**SEZIONE TUTELA E VALORIZZAZIONE DEL  
PAESAGGIO**

**Oggetto: BVM Ambiente S.r.l. – D.Lgs n.152/2006 - PAUR, ai sensi dell'art.27 bis, relativo ad un progetto di impianto di compostaggio aerobico da ubicarsi su area in Comune di Taviano.**  
*Conferenza di Servizi del 09.03.2023.*

***Si esprime parere non favorevole alla realizzazione di "Impianto di produzione di compostaggio aerobico da ubicarsi su area in Comune di Taviano".***

*Figura 3. Il Sistema delle Tutele del PPTR, in colore azzurro l'area di intervento.  
Evidente, sul lato ad est, il Reticolo idrografico di connessione alla RER.*

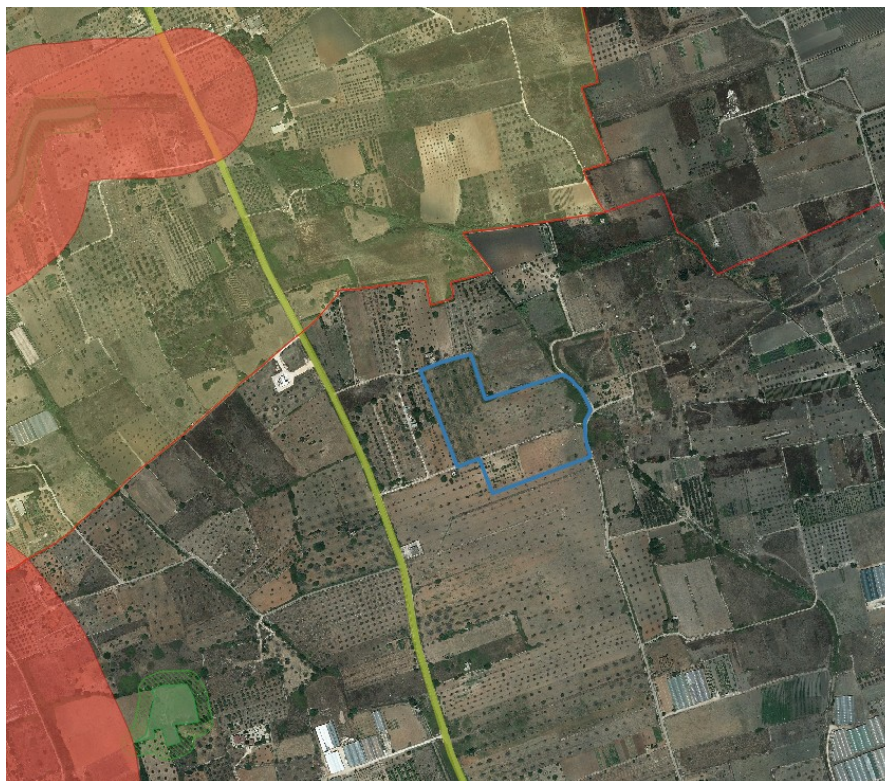
In adiacenza dell'area d'intervento, lato est, vi è il *Reticolo idrografico di connessione alla RER del Canale Raho*, che ancorchè non cartografato dal PPTR (evidente errore), andava comunque evidenziato negli atti tecnico-descrittivi del progetto al fine di valutarne i possibili effetti diretti dell'intervento progettato sull'ambiente circostante.

La realizzazione del capannone compromette anche il **sistema idrografico** costituito dai bacini endoreici e dalle **relative linee di deflusso superficiali** delle invarianti strutturali della figura territoriale. L'adiacenza al reticolo idrografico determina ulteriori elementi di criticità nella scelta localizzativa, comportando l'artificializzazione del contesto rurale, laddove invece il PPTR ne riconosce la dorsale ecologica ed ambientale della Rete Ecologica, tale da assumere il ruolo di invariante strutturale, della figura. **Il PPTR persegue approfondimenti a livello di conoscenza delle componenti della Rete ecologica della biodiversità e ne definisce specificazioni progettuali e normative al fine della sua implementazione e incentiva la realizzazione del Progetto territoriale per il paesaggio regionale - Rete ecologica polivalente.** Per effetto di quanto innanzi asserito, qualunque sia l'esito dell'istanza, si procederà alla ripermimetrazione di detto reticolo idrografico al fine di meglio tutelare il territorio interessato.

Le trasformazioni previste concorrono a compromettere la funzionalità della Rete ecologica, e non sono finalizzate alla valorizzazione del Canale Raho come corridoio ecologico multifunzionale oltre a non conservarne gli elementi della rete ecologica minore dell'agro-paesaggio come la vegetazione ripariale presente su tutto il tratto (Fig. 3) e non migliorano la qualità ambientale del territorio, la connettività e la biodiversità del sistema ambientale regionale, oltre a non elevare il gradiente ecologico degli agroecosistemi.

Ancora, il proponente non valuta l'intervisibilità dell'impianto da e verso la *Strada a valenza paesaggistica SP54LE Alezio - Taviano* da cui dista circa 100 m nonchè le trasformazioni paesaggistiche della strada interpoderale su cui insiste l'impianto e dello svincolo sulla stessa SP54LE Alezio - Taviano. La modifica di tali infrastrutture è parte integrante del progetto e ne deve essere contemporaneamente verificata la compatibilità paesaggistica.

In coerenza con gli Obiettivi di Qualità, gli Indirizzi e le Direttive di cui alla Sezione C2 della Scheda d'Ambito del **"Salento delle Serre"** si richiede di valutare un'accurata analisi in relazione alla scelta localizzativa, orientando le realizzazioni verso aree già inficiate dal punto di vista paesaggistico e ambientale, e che, ancorché agricole, abbiano perso i caratteri di naturalità; tali interventi, per queste aree devono rappresentare occasioni di riqualificazione e non di depauperamento ecologico, ambientale ed agroecosistemico, non devono, inoltre, concorrere a pregiudicare la qualità del territorio, la connettività e la biodiversità del sistema ambientale regionale.
